RÉGIE DES MATIÈRES RÉSIDUELLES DU LAC-SAINT-JEAN**RÉAMÉNAGEMENT DE LA GÉOMÉTRIE DU SITE****Aménagement du lieu d'enfouissement technique****de la Régie des matières résiduelles du****Lac-Saint-Jean****Projet no. 111-13499-00**

17 AVRIL 2013

111-13499-00

NUMÉRO DU FEUILLET:
101-53195-00-F04

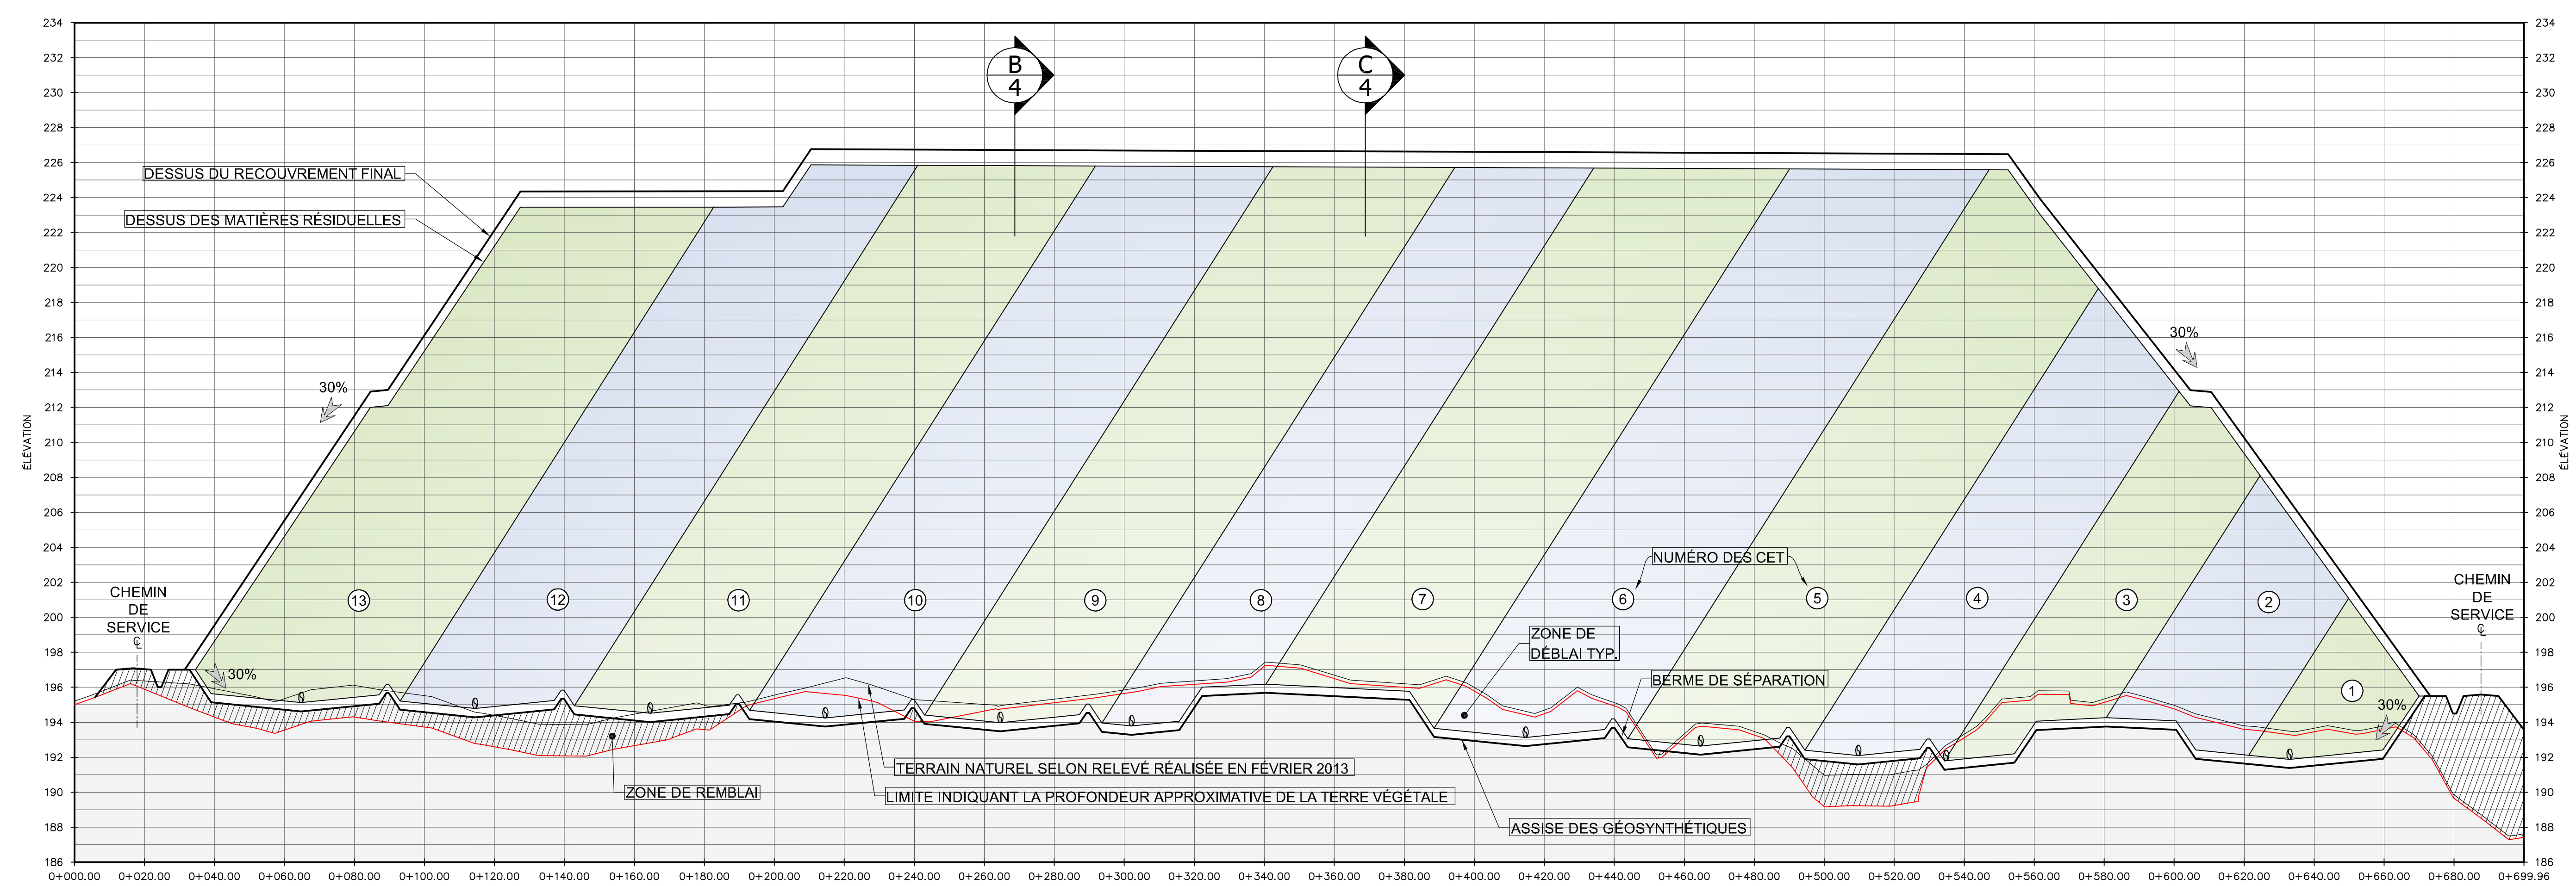
Suite à l'analyse des nouvelles données relativement aux dépôts meubles et des eaux souterraines, une nouvelle géométrie du site a été élaborée. Celle-ci est illustrée aux plans en annexe.

Cette géométrie révisée a été développée en se basant sur la nappe d'eau souterraine identifiée dans les études hydrogéologiques citées précédemment; plus particulièrement, le fond du site sera situé en tout point au-dessus de la nappe d'eau souterraine conformément à l'article 23 du REIMR. Quant au système de traitement, cette exigence du REIMR ne s'applique pas et le fond pourra être aménagé sous le niveau des eaux souterraines.

Aucune modification n'est prévue quant à l'empreinte du site ni de la zone tampon; la superficie des cellules est donc maintenue à 14,45 hectares. Le volume total d'enfouissement est également maintenu selon l'étude d'impact initiale, soit 2,5 M de mètres cubes. En ce qui concerne l'élévation finale du site, elle demeure en deçà du maximum prévu dans l'étude d'impact, soit 229,12 m dans le secteur sud-est et 224,4 dans le secteur nord-ouest; toutefois, comme le fond du site est abaissé de l'ordre de 4 mètres par rapport à celui prévu, il est possible que la configuration finale du dessus du site soit revue dans la demande de CA, tout en respectant évidemment les élévations précitées. Aussi, la configuration finale des cellules pourrait être légèrement revue lors de la conception finale du site.
